EARL Nevers – Fleury la Vallée

**Régularisation d'un plan d'eau
Extension du plan d'eau**

**Mémoire en réponse aux insuffisances
techniques et réglementaires**

Ce document constitue un mémoire en réponse aux observations formulées dans le courrier du 19 février 2021.

Illustration 1: Agrandissement de la réserve d'eau entre 1991 et 1996

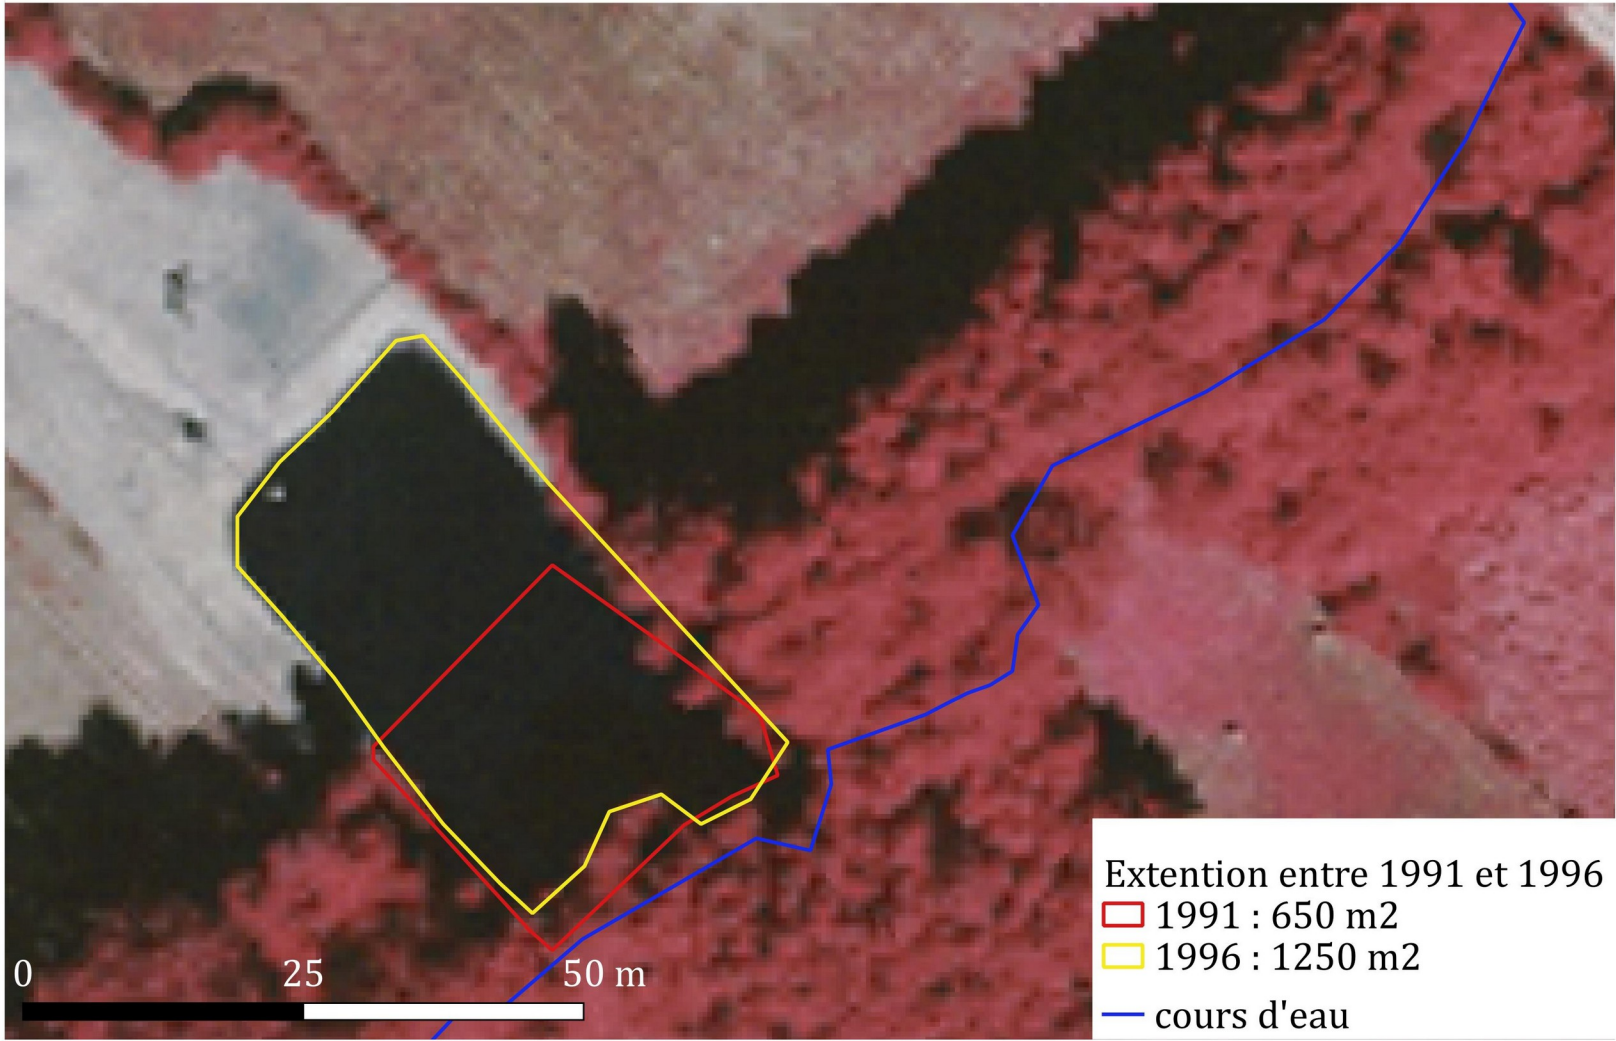
Le dossier prévoit la mise en place d'une bande tampon conformément aux dispositions de la directive Nitrates. Cependant, les potentiels intrants utilisés par l'EARL Nevers n'ayant pas été présentés dans le dossier, un doute persiste sur la possibilité de ruissellement de divers polluants dans la réserve d'eau. Aussi la bande tampon ne devra pas être une simple bande enherbée et une végétation spécifique/ripisylve devra être mise en place autour du plan d'eau.

Cet agrandissement est attesté sur une photographie aérienne prise le 17 juillet 1996 (illustration 1), mais oubliée dans l'étude historique de l'occupation des parcelles au cours du temps (§ I.4, p.17 du dossier de demande de régularisation et d'extension).

Toutefois, on notera que la surface totale n'atteint pas les 2000 m² (seuil de déclaration en vigueur à cette date).

Illustration 3: Points de nivellement en rive gauche du Merdereau

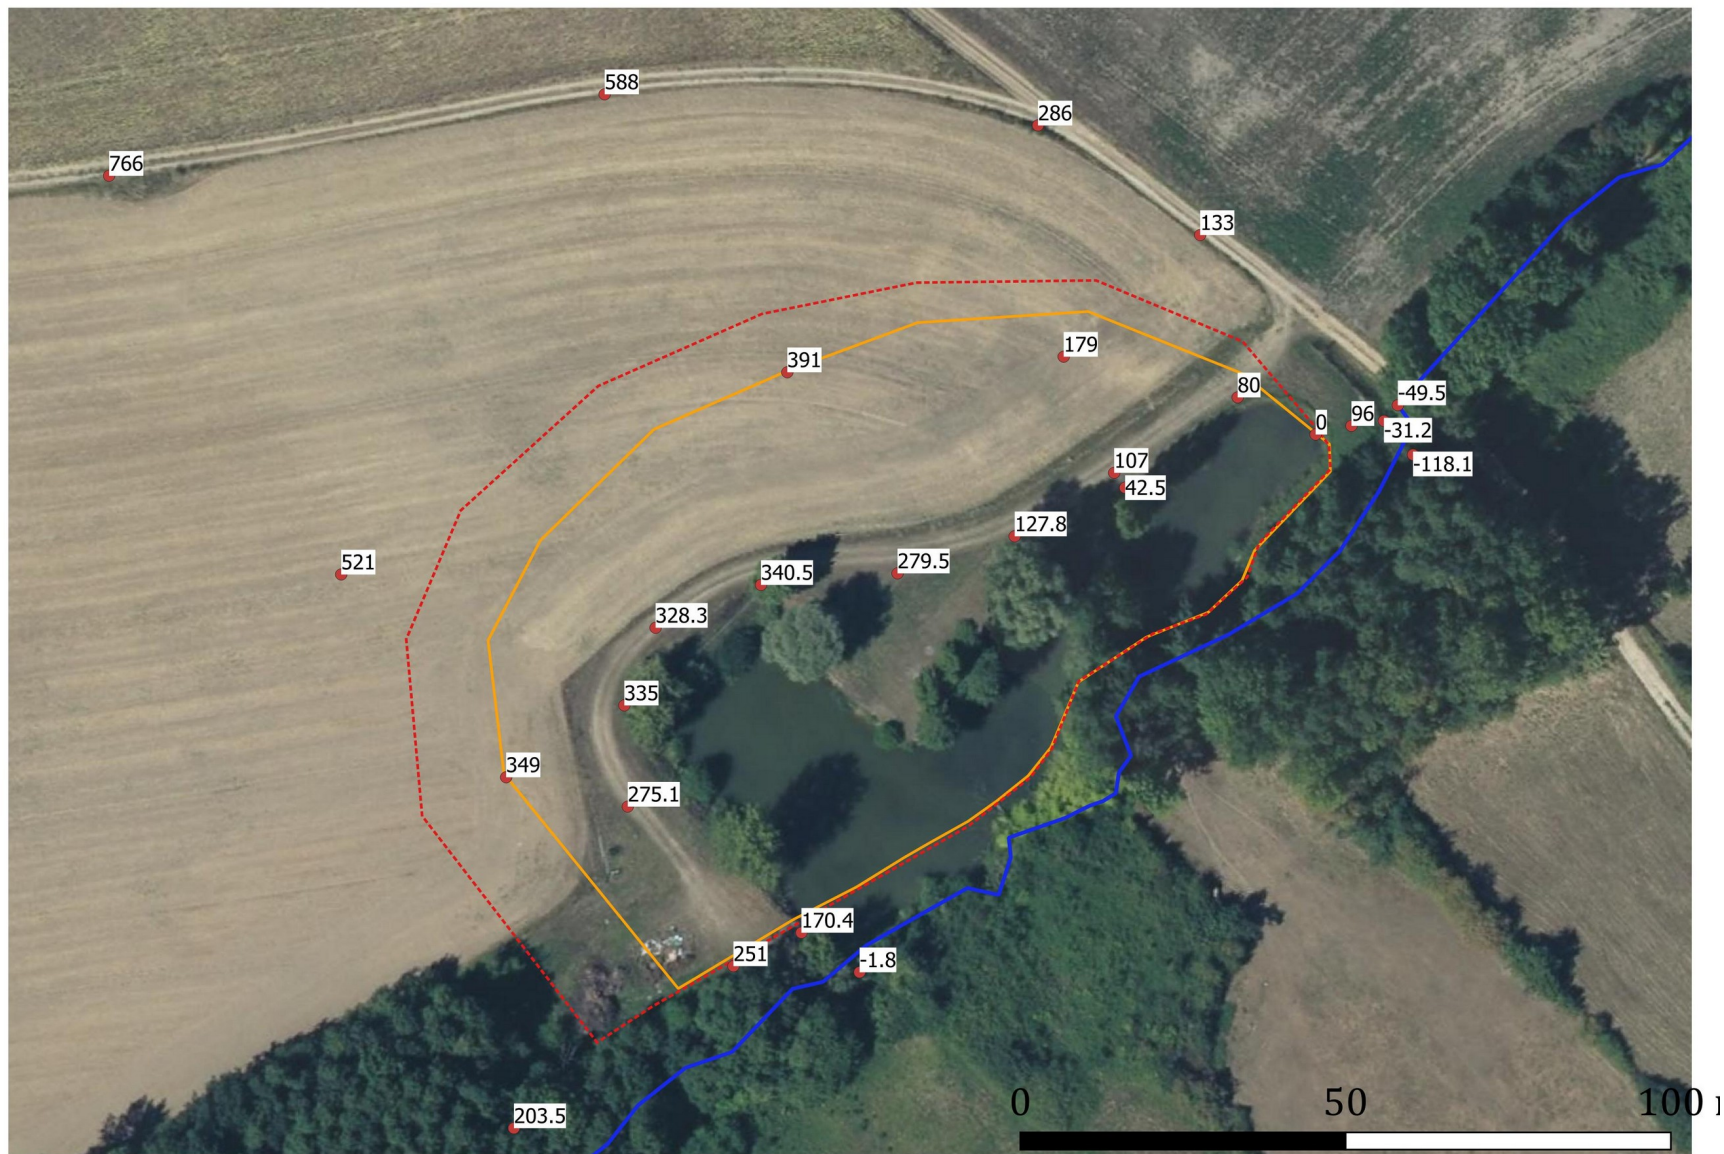
Les mesures d'évitement conformément à l'article L110-1 du code de l'environnement n'ont pas été suffisamment explicitées. Seule la réalisation d'un test de forage est évoquée sans descriptif technique : zone d'études, profondeur, résultats des tests. En l'état, ce dernier ne peut pas être considéré comme mesure d'évitement acceptable. Une réelle solution alternative aurait dû être envisagée.

Un éloignement suffisant de la réserve d'eau du cours d'eau, afin de limiter les échanges entre la nappe d'accompagnement et la réserve d'eau et afin de limiter l'emprise de l'ouvrage sur la zone d'expansion de crue, se heurte aux caractéristiques topographiques du site.

En rive gauche, la pente du terrain est plus accentuée (illustration 3 – les cotes altimétriques sont exprimées en centimètre – Le niveau statique de débordement de la réserve d'eau est pris comme référence « zéro » - le périmètre jaune matérialise la surface au miroir de l'extension demandée – le périmètre rouge pointillé matérialise l'emprise du projet).

Illustration 4: Enveloppe des PHEC connues dans le secteur d'étude

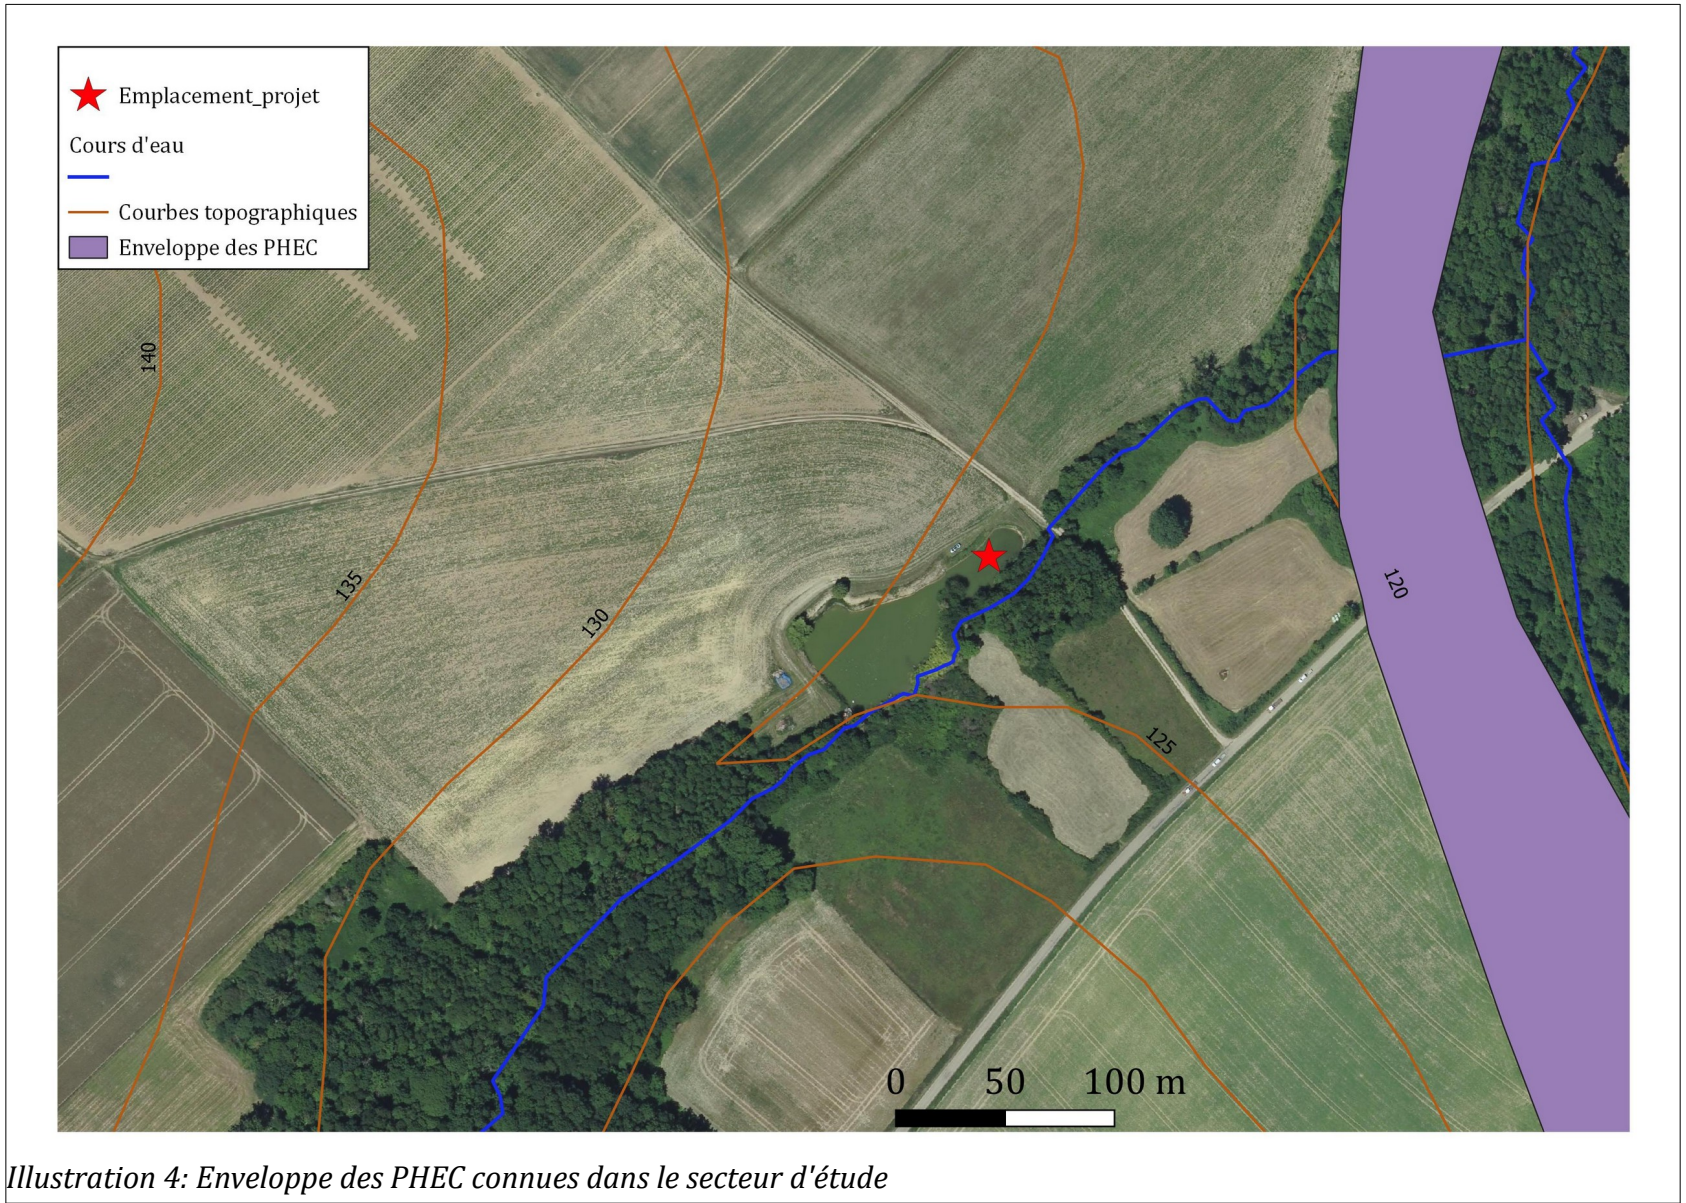
La compatibilité avec le Plan de Gestion du Risque Inondation (PGRI) du bassin Seine Normandie (disposition 1-D-1) n'a pas été démontrée, à savoir l'impact potentiel du projet sur le risque d'inondation à l'amont et à l'aval, ainsi que sur la zone d'expansion de crue.

Dans ce secteur, les PHEC concernent la crue de janvier 1955. Les limites de cette crue sont présentées sur l'illustration 4. A la date d'établissement de cette carte, le site d'implantation de la réserve d'eau de l'EARL Nevers n'apparaît pas impacté par la crue de 1955.

le décalage observé entre le tracé du ruisseau du Taraud et l'enveloppe des PHEC est lié aux projections utilisées pour la réalisation des cartes sous SIG. Cette différence ne remet pas en cause l'utilité et le caractère informatif du document.

Illustration 8: Zone d'expansion d'une crue centennale (détail)

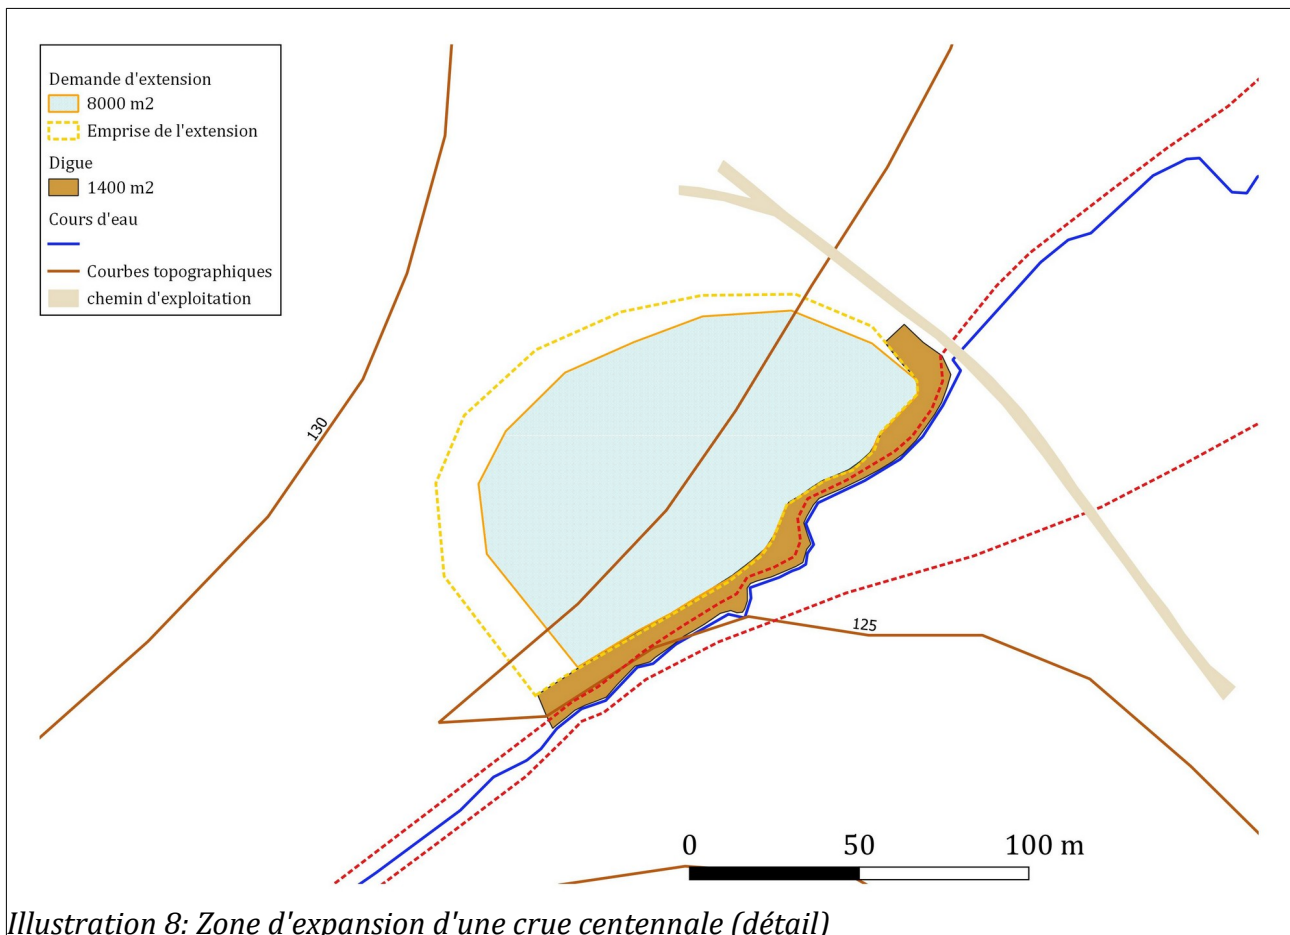
- *Rubrique 3.2.1.0 : Entretien de cours d'eau ou de canaux, à l'exclusion de l'entretien visé à l'article L 215-14 réalisé par le propriétaire riverain, des dragages, visés à la rubrique 4.1.3.0 et de l'entretien des ouvrages visés à la rubrique 2.1.5.0 »*
- *Rubrique 3.2.2.0 : »Installations, ouvrages, remblais dans le lit majeur d'un cours d'eau. »*

La surface totale soustraite à la zone d'expansion d'une crue centennale est difficile à estimer, mais on peut raisonnablement penser qu'elle est supérieure à 400 m^2 , mais inférieure à 10000 m^2 (illustration 8).

La demande de régularisation et d'extension de la réserve d'eau de l'EARL Nevers est donc soumise à DÉCLARATION au titre de la rubrique 3.2.2.0 : »Installations, ouvrages, remblais dans le lit majeur d'un cours d'eau. «.

Illustration 10: Estimation du niveau statique dans la réserve d'eau lors de la survenue d'une crue centennale

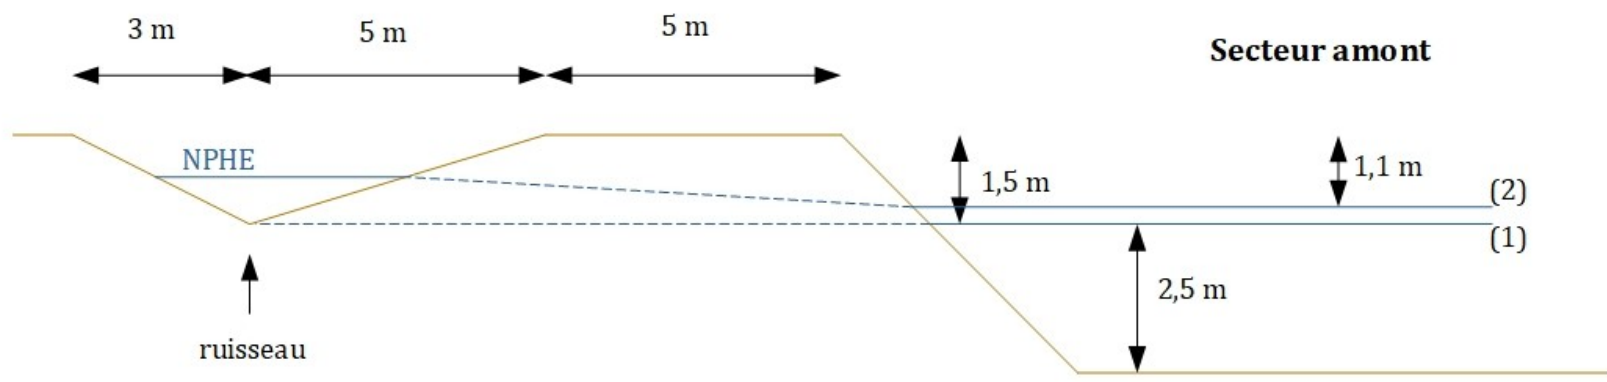
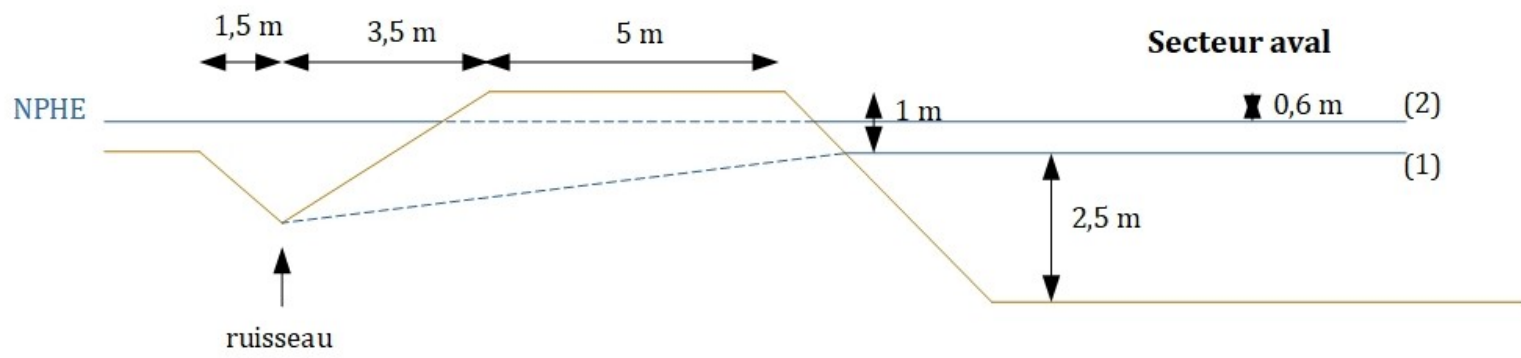
- capacité du trop-plein à absorber une crue centennale ;
- absence de système de vidange ;
- revanche de 40 cm maintenue après la mise aux normes de la digue.

La revanche minimale de 0,4 m est maintenue à l'amont (illustration 10) comme à l'aval (illustration 10) lors de la survenue d'une crue centennale après mise aux normes de la réserve d'eau.
